**SOLICITATION AMENDMENT  
MODIFICATION DE L'INVITATION**

<b>Title - Sujet</b> Truck Scale-CFB Halifax Truck Scale-CFB Halifax	
<b>Solicitation No. - N° de l'invitation</b> W0100-222377/B	<b>Amendment No. - N° modif.</b> 001
<b>Client Reference No. - N° de référence du client</b> W0100-22-2377	<b>Date</b> 2022-08-25
<b>GETS Reference No. - N° de référence de SEAG</b> PW-SHAL-418-11560	
<b>File No. - N° de dossier</b> HAL-1-87123 (418)	<b>CCC No./N° CCC - FMS No./N° VME</b>
<b>Solicitation Closes - L'invitation prend fin</b> <b>at - à 02:00 PM</b> Atlantic Daylight Saving Time ADT <b>on - le 2022-09-06</b> Heure Avancée de l'Atlantique HAA	
<b>F.O.B. - F.A.B.</b> <b>Plant-Usine:</b> <input type="checkbox"/> <b>Destination:</b> <input checked="" type="checkbox"/> <b>Other-Autre:</b> <input type="checkbox"/>	
<b>Address Enquiries to: - Adresser toutes questions à:</b> Johnson, Alexis	<b>Buyer Id - Id de l'acheteur</b> hal418
<b>Telephone No. - N° de téléphone</b> (873) 354-9858 ( )	<b>FAX No. - N° de FAX</b> (902) 496-5016

**La modification 001 vise à :**

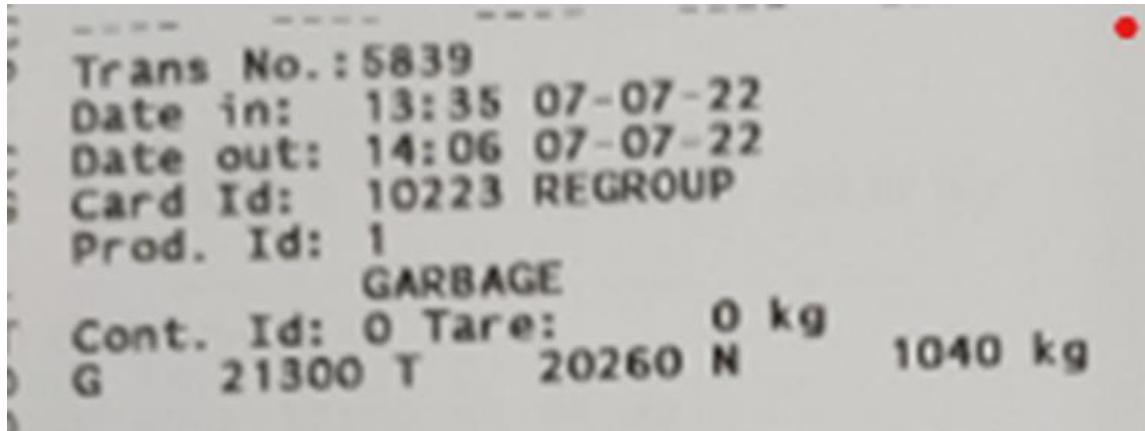
Q5. Panneau d'affichage – quelle information doit être inscrite sur le billet d'identification du camion et du produit? Pouvez-vous nous montrer un exemple de ce à quoi ressemble le billet quand le camion est sur son départ?

R5. Le billet de pesée devrait ressembler à ce qui suit :
